PARCO EOLICO DENOMINATO "MONTE CERCHIO" della potenza complessiva di 43 ,4 MW e relative opere connesse, sito nei Comuni di CAIRO MONTENOTTE e CENGIO in provincia di Savona e Saliceto in provincia di Cuneo

Osservazioni ex art.24 comma 5 del D.Lgs.152/2006

aventi ad oggetto: documento del 21 marzo 2024 Studio ventosità preliminare MASE 2024 0054096 procedura 10686

**OGGETTO: PROCEDURA DI VALUTAZIONE DI IMPATTO AMBIENTALE AI SENSI DELL'ART. 24 CO. 3
D.LEG 152/2006E S.M.I. - OSSERVAZIONI A PROGETTO EOLICO DENOMINATO "MONTE CERCHIO"
DELLA POTENZA COMPLESSIVA DI 43,4 MW E RELATIVE OPERE CONNESSE, SITO NEI COMUNI DI
CAIRO MONTENOTTE E CENGIO IN PROVINCIA DI SAVONA E SALICETO IN PROVINCIA DI CUNEO**

figura 1

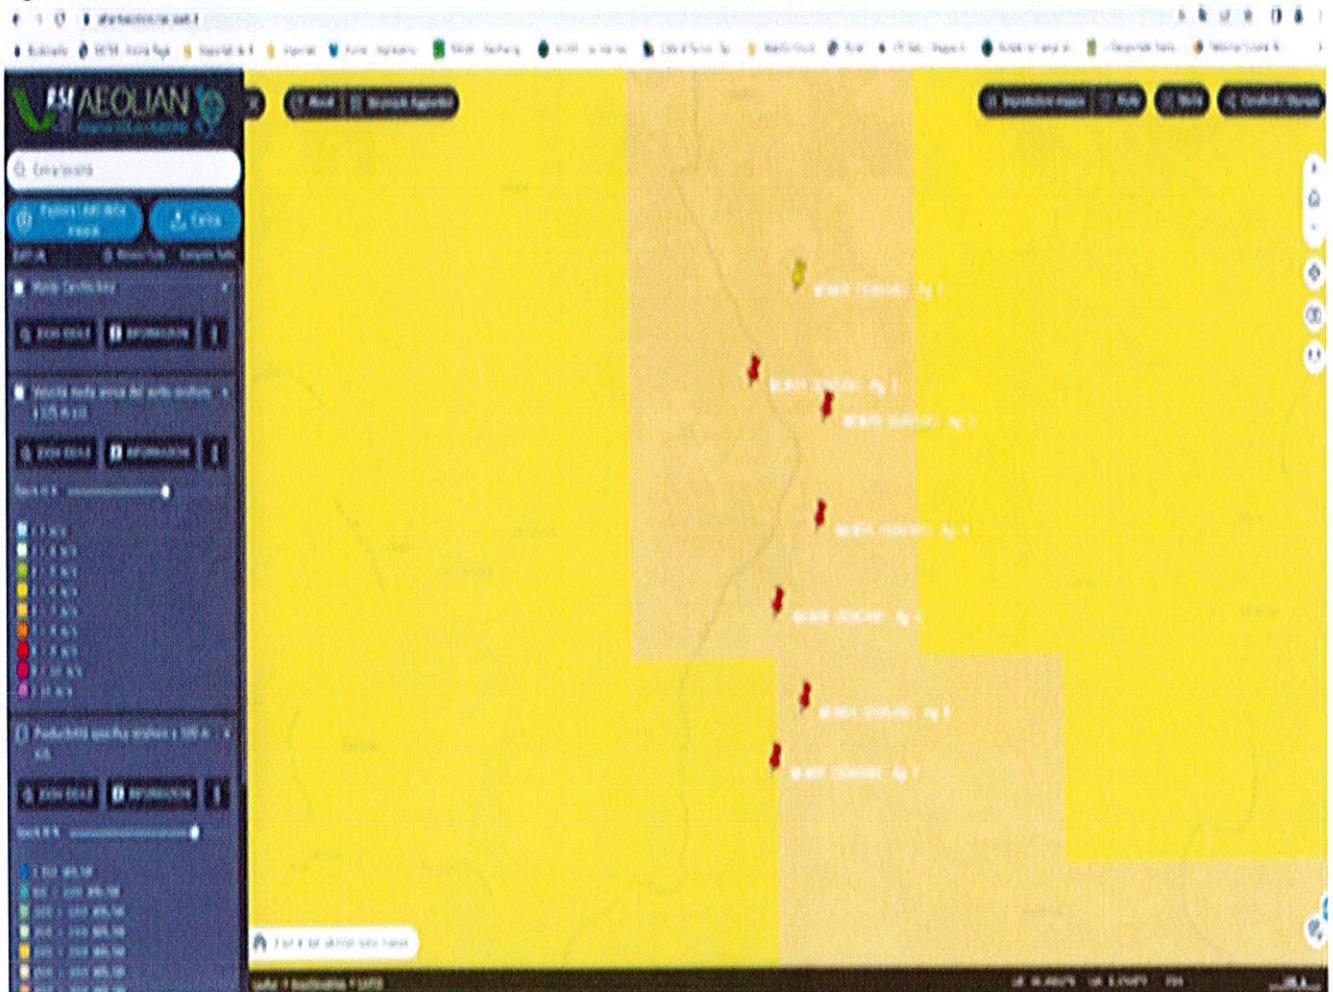
- a) non siano rappresentati sull'immagine zoomata (cfr. figura 1 che è molto limitata come zona di rappresentazione);
- b) rimangono rappresentati sulla pagina di Atlante citata, nell'ipotesi in cui non si proceda ad uno zoom estremo come ha prodotto il Proponente;
- c) nella pagina citata dell'Atlante - sempre che non sia oggetto di "zoom" - gli altri parchi eolici di potenza simile) paiono risultare tutti in zone in cui la velocità del vento (e quindi la potenza) è maggiore tanto è vero che pare risultare contrassegnata da un colore più scuro;

Di talchè nonostante il Proponente asserisca di un confronto con parchi eolici simili, dalla pagina dell'Atlante eolico (non così zoomata come risulta dalla rappresentazione riportata dal Proponente), non pare trasparire tale confronto, in quanto i parchi eolici di potenza simile parrebbero tutti in zone più ventose, con dati di ventosità superiori in quanto le relative zone sono colorate con un colore arancione scuro/ rosso e non tenue, come quello che contrassegna la zona oggetto del progetto.

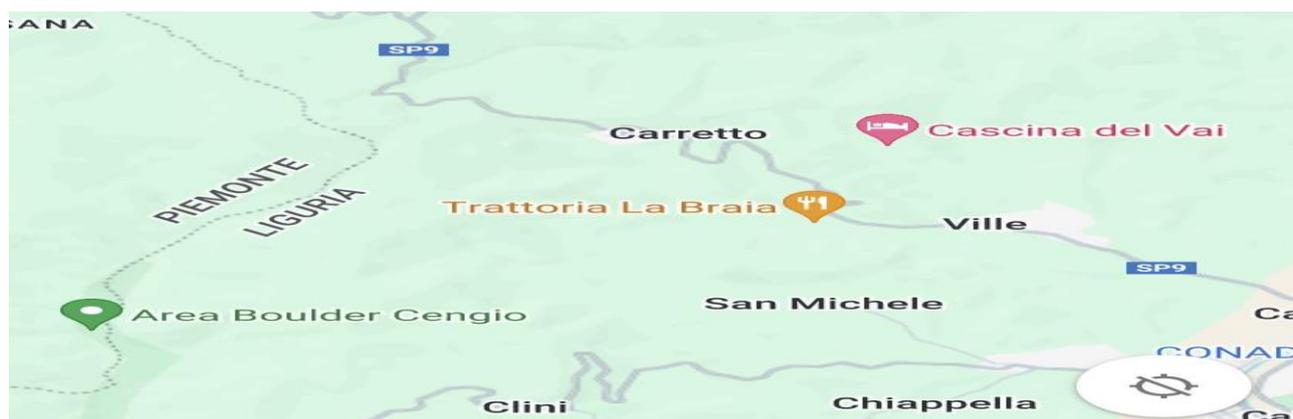
- Prima di tutto troviamo il riferimento ad un parco Eolico diverso “*Parco Eolico Savona*” che dovrebbe interessare i comuni di *Deago, Cairo Montenotte, Cengio*. Così facendo, proprio in uno dei primi documenti sottoposti ad analisi, viene allontanato ogni riferimento ad un territorio, quello delle **Langhe**, che è oggetto di particolare rilevanza turistica e paesaggistica. Inserire Savona, che è sì la provincia di riferimento di una parte dell’area in progetto, ma che non richiama di certo le Langhe, ha un impatto completamente diverso ed equivoco.

Per fare questo, in luogo del comune di **Saliceto (Alta Langa)** su cui dovrebbe insistere l’Aereogeneratore n. 1 è stato inserito il Comune di Deago (?!) che pur essendovi prossimo non appartiene all’**Alta Langa**.

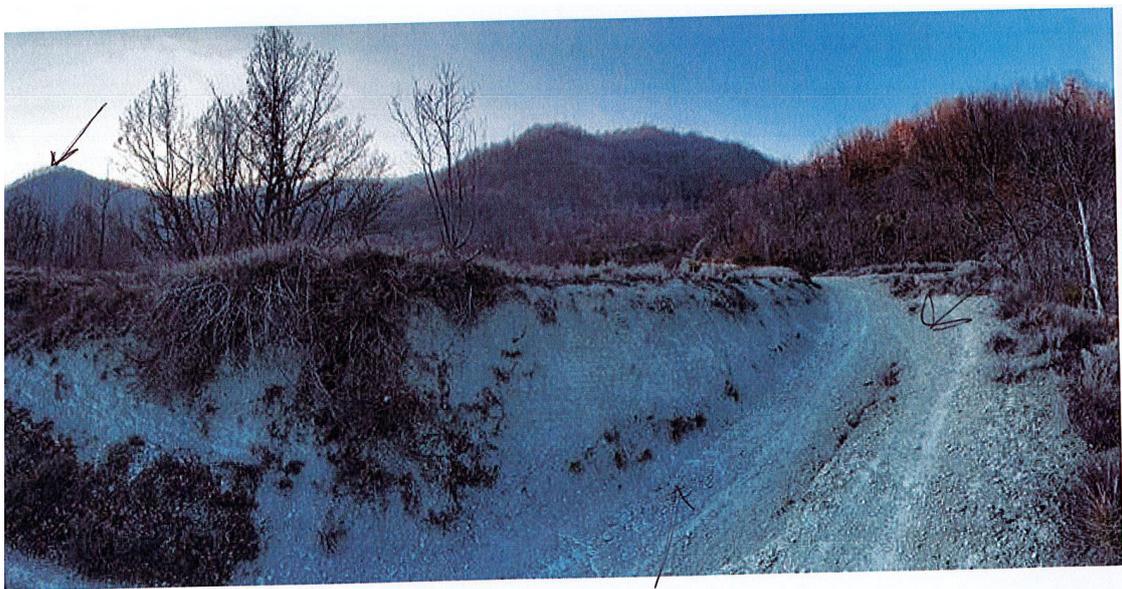
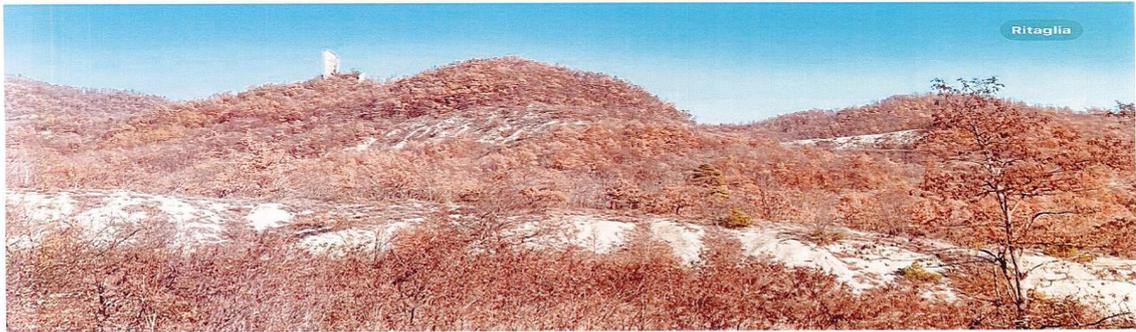
Andiamo con ordine cfr. nella cartina riportata a pagina 20 vediamo dalla legenda che la zona calanchiva presente venga rappresentata in violetto, vediamo anche come la zona interessata dall'impianto sia rappresentata all'interno di una circonferenza tracciata con il colore rosso.

Orbene dalla semplice analisi visiva della cartina in oggetto si può rilevare come all'interno della circonferenza tracciata con il colore rosso, non sia rappresentata alcuna area in violetto, il che dovrebbe corrispondere alla assenza di conformazione calanchiva all'interno dell'area interessata.

Questa circostanza così come rappresentata non risulta corrispondente al vero, come è verificabile non solo e non tanto da accesso in loco, ma come risulta da molteplici fonti cfr. a mero titolo esemplificativo e non esaustivo
